Réf. DPC : (corr. DPC :)
Réf. NOVA : 07/PFU/1763256 (corr. DU : Mme C. Defosse)
Réf. CRMS : AA/KD/FRT30014_667_PUN_ParcJupiter
Annexe : /

Bruxelles, le 22 janvier 2021

Objet : FOREST. Avenues Besme, Jupiter et Gabriel Fauré – Parc Jupiter.
Demande de permis unique portant sur la restauration et le réaménagement du parc.
Avis conforme de la CRMS

*En haut, vues actuelles du panorama. En bas, la situation projetée.
(Extraits du dossier)*

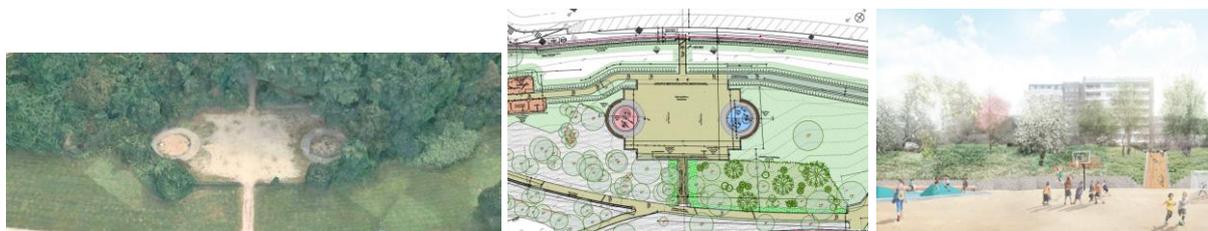
Aujourd'hui, la demande prévoit la restauration des murets et de la haie existants, de la table d'orientation et la remise en valeur de l'espace par la rénovation de son revêtement. Le massif en contrebas serait abattu, permettant ainsi de rouvrir la vue. **La CRMS souscrit aux interventions projetées qui contribuent à la revalorisation de cette zone du parc.**
